BERLEVÅG SKOLE OG BARNEHAGE

Totalentreprisekonkurranse for entreprenører og tverrfaglige team bestående av arkitekt og tekniske rådgivere.

FORSLAG 1

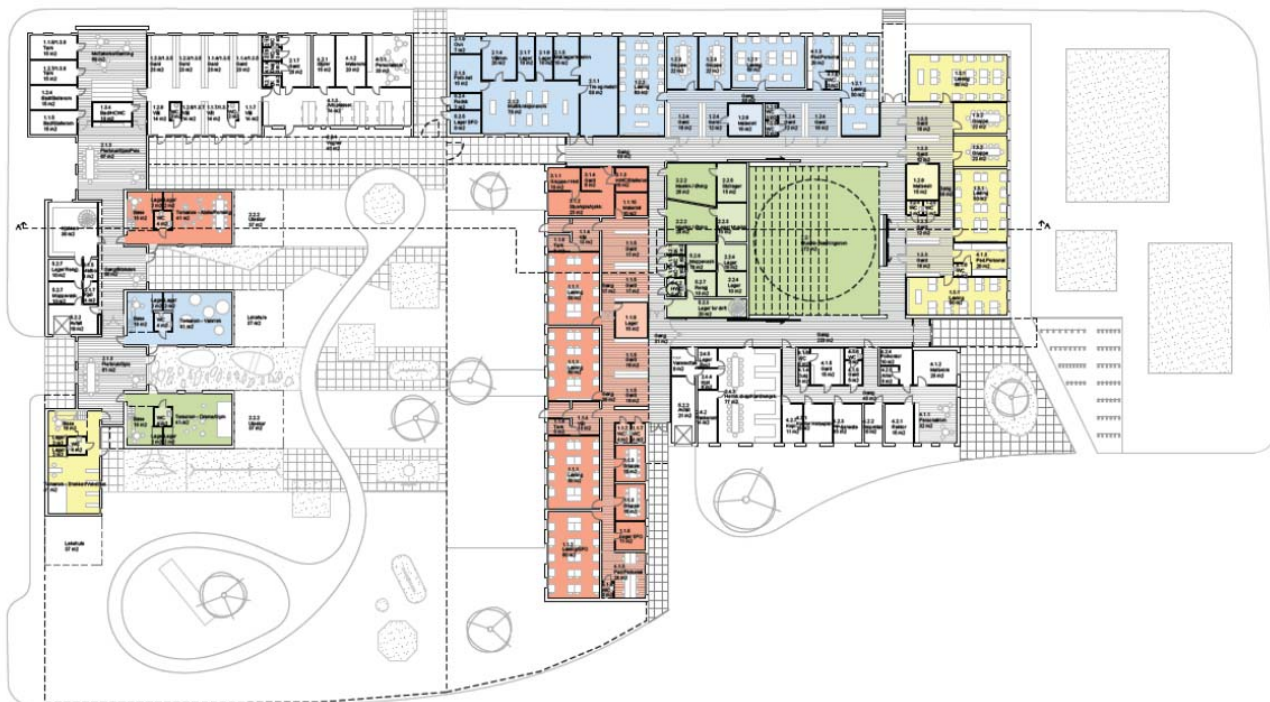
Utkastet viser god forståelse for stedets særegenhet og generelt god forståelse for stedets klima.

Skoledelens tiltalende og strukturerte bygningsvolum er gruppert rundt fellesrommet/torget. Dette gir en klar funksjonsfordeling og varierte inngangsforhold.

Barnehagens utforming er spennende og har gode arkitektoniske kvaliteter. Uterommene mellom de 3 basene/temarommene med langside orientert nord syd byr på klimatiske utfordringer. Parkering for henting og bringing av barn er ikke vist. En går derfor ut fra at parkering ved idrettshall tenkes benyttet til dette formålet.

Uteområdet som binder sammen barnehagen og skolens småskoletrinn er tiltalende utformet, gir beskyttelse mot den kraftige vinden fra sør og sørvest. Bortsett fra i de mørkeste vintermånedene vil uteområdet også få sollys fra øst og sør. Uterommet mot sør for større barn er vindutsatt og beskyttelse mot de sterke vinder fra sør og sørvest må derfor iverksettes.

De distinkte bygningsvolumene gjenspeiler skolens funksjoner på en overbevisende måte. Samlingsrom/torget er det høyeste volumet og plassert midt i skolen og markerer skolens sentrum.

Fasadene har et spennende preg og forfatteren har fine tanker om identitetsskapende fargesetting.

I småskole-, mellom- og ungdomstrinn har et av læringsarealene fått en uheldig utforming. Læringsarealets lengde er ca. 11.6 m og bredden er 4.5 m. Fra pultradene bak i læringsarealet blir det derfor vanskelig å følge med framvisninger på smartboard plassert på rommets frontvegg.

Serveringsareal til samlingsrom i forbindelse med rom for heimkunnskap/kantinekjøkken er ikke vist.

De fleste primærom har gode dagslysforhold. Det bør vurderes å anordne høysittende vinduer i samlingsrommet for å gjøre rommet enda mer tiltalende i den lyse årstiden. Noen av vinduene bør være åpningsvinduer med automatisk åpning/lukking for å unngå klimatisering av rommet.

Samtlige innganger bør ha vindfang med bakgrunn i klimaforholdene.

Adkomst til lager rengjøring og moppvask via lager for drift er uheldig.

Personaltoalett i forbindelse med arbeidsrom for pedagogisk personalet i mellomtrinnet bør ha inngang fra gang.

Likevel er det en del funksjonsplasseringer som er lite heldig. Garderobene og stellerom er plassert i den ene enden av barnehagen, noe som medfører lange gangavstander og en del unødvendig trafikk i primærealene. Garderobene og stellerom bør derfor plasseres mer midt på bygget. Det samme gjelder også arbeidsplasser for pedagogisk personale og stellerommene.

"Vognskur" er vist som overdekket areal. Vognskur gir plass for oppbevaring av vogner. Ved dårlig vær legges vanligvis ungene til soving i vogner plassert i vognskur for å kunne sove i tilnærmet utetemperatur. Derfor må vognskuret utformes som eget rom.

Adkomst til teknisk rom er plassert i kjøkken. Dette er uheldig og derfor må adkomsten flyttes.

Våtgarderober har ikke vindfang og derfor bør disse adskilles med vegg fra tørrgarderobene ut fra energieffektivitet.

I forhold til romprogrammet kunne arealutnyttelsen være mer effektivt. Barnehagen er oppdelt i relativt mange volumer og har ca. 285 løpemetere yttervegg. Mange volumer gir mange løpemetere yttervegg og mange overganger fra tak til vegg, noe som øker bygge- drifts- og energikostnader.
